**2024\_CBS\_06370 OMV\_2023165664 K - omgevingsaanvraag voor het verkavelen en het bouwrijp maken van gronden in 11 loten bestemd voor grondgebonden eengezinswoningen, meergezinswoningen, studentenhuisvesting, collectieve ruimtes, commerciële/kantoorruimtes en aanleg van wegenis en groenaanleg - met openbaar onderzoek - Hundelgemsesteenweg en Loskaai, 9050 Gent - Weigering**

**Beslissing:** Goedgekeurd in besloten vergadering van 20 juni 2024

**Het college van burgemeester en schepenen weigert de aanvraag.**

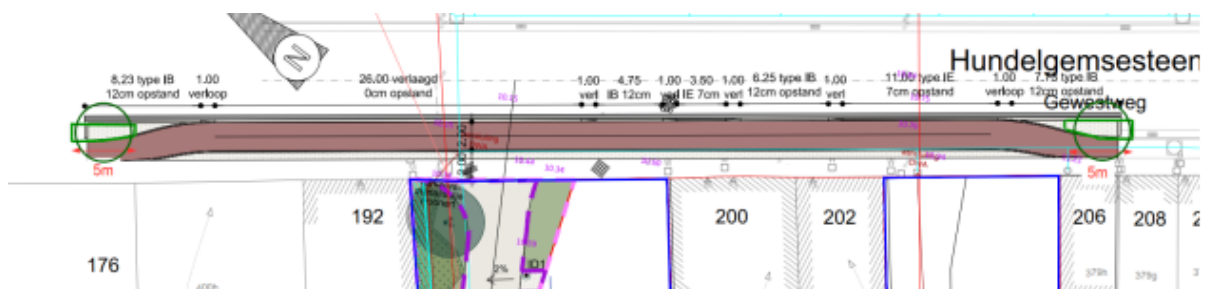
Het instroomvlakje waarlangs het water van de Loskaai naar de wadi loopt moet beperkt worden in breedte. Een hol aangelegde kasseistrook van 60cm is voldoende.

Lengteprofiel van de wegenis ontbreekt.
